自動車基準の国際調和、認証の相互承認等に関する「装置型式指定規則」及び「道路運送車両の保安基準の細目を定める告示」等の一部改正について

④ 停止表示器材（細目告示第 66 条、第 144 条、第 222 条、別添 77 関係）

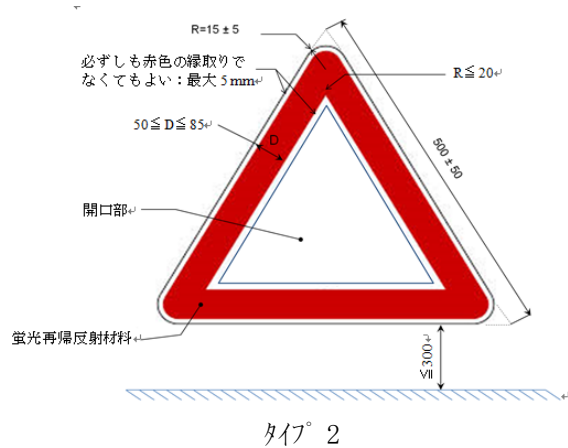
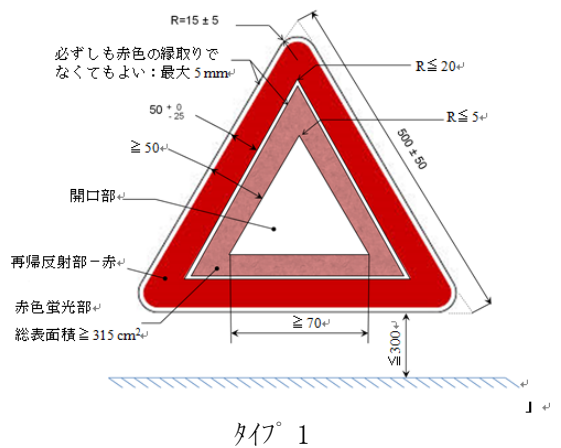
○ 従来の再帰性反射装置と蛍光材料からなる装置（タイプ 1）に加え、蛍光再帰性反射材料のみからなる装置（タイプ 2）を追加します。

- 蛍光再帰性反射材料のみからなる装置の追加に伴い、色度範囲の見直しを行うと共に、試験条件を染色の耐候性試験条件（ISO105-B02）からプラスチックの耐候性条件（ISO 4892-2）に変更します。
